**OGGETTO: INFRASTRUTTURA STRATEGICA DI INTERESSE NAZIONALE EX ART. 1 DELLA LEGGE 21 DICEMBRE 2001, N. 443 CINTURA DI TORINO E CONNESSIONE ALLA LINEA TORINO-LIONE: NUOVA LINEA TORINO LIONE E TRATTA NAZIONALE. PROGETTO DEFINITIVO DELLA TRATTA AVIGLIANA – ORBASSANO. CUP J11H03000030008. ITER AUTORIZZATIVO, MEDIANTE LA CONVOCAZIONE DELLA CONFERENZA DI SERVIZI CON FINALITÀ ISTRUTTORIA AI FINI DELL'APPROVAZIONE, AI SENSI E PER GLI EFFETTI DEL COMBINATO DISPOSTO DELL'ART. 4, COMMA 2, DEL D.L. 32/2019, DEGLI ARTT. 166, 167, COMMA 5, E 185 DEL D.LGS. 163/2006, DELL'ART. 225, COMMI 10 E 11, DEL D.LGS. 36/2023 E DELL'ART. 44, COMMA 1-QUATER, DEL D.L. 77/2021.
CONFERENZA DI SERVIZI. TRASMISSIONE OSSERVAZIONI TECNICHE.**

Il presente contributo, relativo agli aspetti urbanistici, edilizi, ambientali, nulla osta idraulico, idrogeologici e viabilistici, viene fornito a riscontro della richiesta pervenuta a questo Ente in data 29/12/2025 prot. 109242 da parte della DIREZIONE INVESTIMENTI AREA NORD OVEST - Rete ferroviaria italiana R.F.I. - Gruppo Ferrovie dello Stato Italiane.

La procedura in atto prevede la pronuncia da parte delle Amministrazioni interessate/Enti competenti per il loro territo

Figura 9: Immobile tutelato ai sensi dell'art. 24 della L.R. 56/77 e s.m.i. - n° scheda 18 - Cascina Violino. (estratto mappa PTPD)

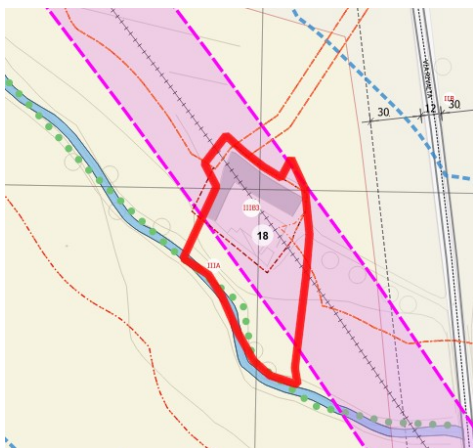
- **Beni vincolati ai sensi dell'art. 24 della L.R. 56/77.** Nello specifico si tratta del bene identificato dalla scheda n. 18 “Cascina Violino”, di cui è prevista la demolizione da progetto. Le prescrizioni riguardanti i beni vincolati sono normate all'art. 18.2 delle N.T.A della P.T.P.D. adottata, e gli eventuali interventi sono subordinati al preventivo rilascio del parere favorevole della Commissione Locale per il Paesaggio. Nel caso del progetto specifico, è prevista la demolizione di Cascina Violino, per la

quale dovrà essere corrisposta, dato il valore storico-culturale attribuito al bene, un'indennità di esproprio di congrua entità.

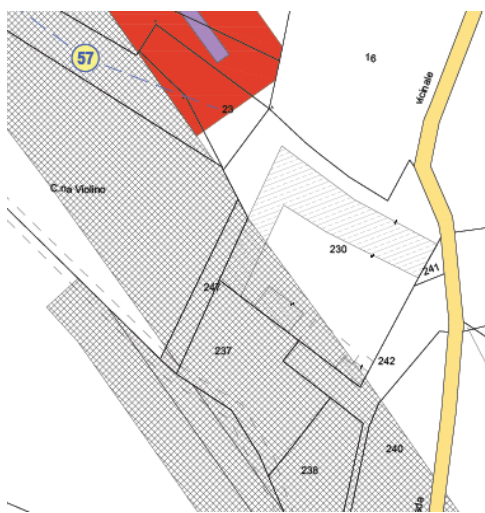
Si evidenzia inoltre che ***in strada Appennini, situata nel territorio sud del Comune, è presente un***

tratto di pista ciclabile, il quale verrebbe interrotto dai lavori e dalla conseguente realizzazione della linea ferroviaria, con la creazione di un percorso provvisorio al fine di aggirare l'area di cantiere; dagli elaborati progettuali non è chiaro se avvenga o meno il ripristino della pista ciclabile al termine dei lavori. In tal senso si avanza la richiesta di prevedere il suddetto ripristino qualora compatibile con la profondità delle opere in realizzazione, o eventualmente lo studio di una soluzione alternativa di ricollegamento dei tracciati interrotti. Si richiedono inoltre, opportune valutazioni riferite alla salvaguardia complessiva dei fruitori del percorso ciclabile durante le fasi di cantiere.

In aggiunta, *la stessa strada Appennini sarà interessata dalla realizzazione del tratto rivolese della pista ciclabile regionale denominata "Corona di delizie"*, attualmente in progetto, che incrocerebbe il tracciato della linea TAV, in un'area classificata ad uso agricolo. *Tale interferenza deve pertanto essere presa in considerazione, confrontando i tempi di realizzazione delle opere e prevedendo azioni di ripristino nel caso in cui la pista ciclabile fosse realizzata prima del tratto ferroviario.*

NT0600D43BDAQ1400002A.pdf

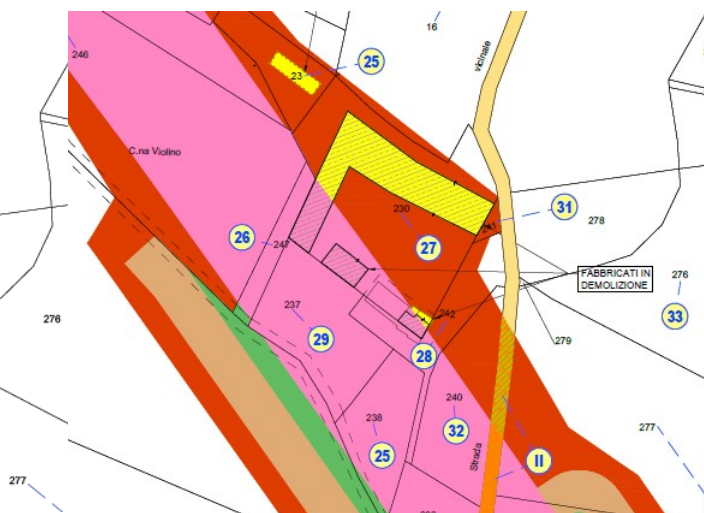
In particolare, nel caso di Cascina Violino, la tavola NT0600D43BDAQ1400002A.pdf, riferita al foglio di mappa n. 57, particella 230 del Catasto Terreni (C.T.), prevede un esproprio parziale del lotto, mentre la tavola NT0600D43BDAQ0400002B.pdf indica la demolizione totale del fabbricato esistente.

Tale disallineamento potrebbe determinare criticità in ordine alla gestione delle aree residue post esproprio, con possibile formazione di reliquati non funzionali e conseguenti implicazioni urbanistiche e patrimoniali.

Si chiede pertanto di voler fornire opportuni chiarimenti e, se del caso, di procedere all'adeguamento e coordinamento degli elaborati progettuali, al fine di garantire la coerenza del procedimento espropriativo e la tutela dei proprietari interessati.
